Product Change Notice (PCN)

件名: RH850/F1K シリーズのウェハプロセス、ウェハテスト拠点追加

PCN#[HDL2-0324]
PC-MCU-A021A/J

RH850/F1K シリーズ

生産フロー

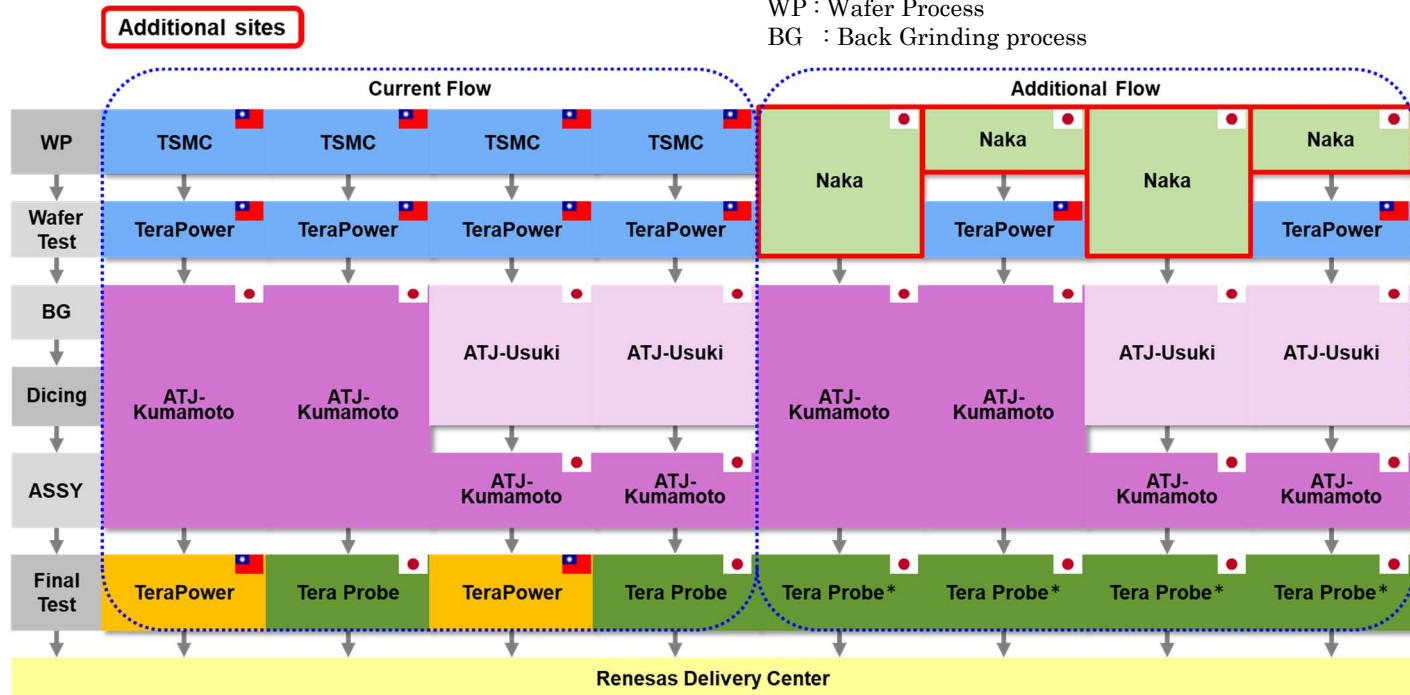
項目		現状	拠点追加後
製品型名		変更無し	
製品外形		LQFP-100pin, 144pin, 176pin	← (変更無し)
前工程	拡散拠点	TSMC	TSMC, 那珂
	ウェハテスト拠点	TeraPower	TeraPower, 那珂
後工程	組立拠点	ATJ 熊本	← (変更無し)
マーク		変更有り (マーク仕様参照)	
ラベル		変更有り (ラベル仕様参照)

* Additional Flow の Final Test 拠点到 TeraPower は含まれません。
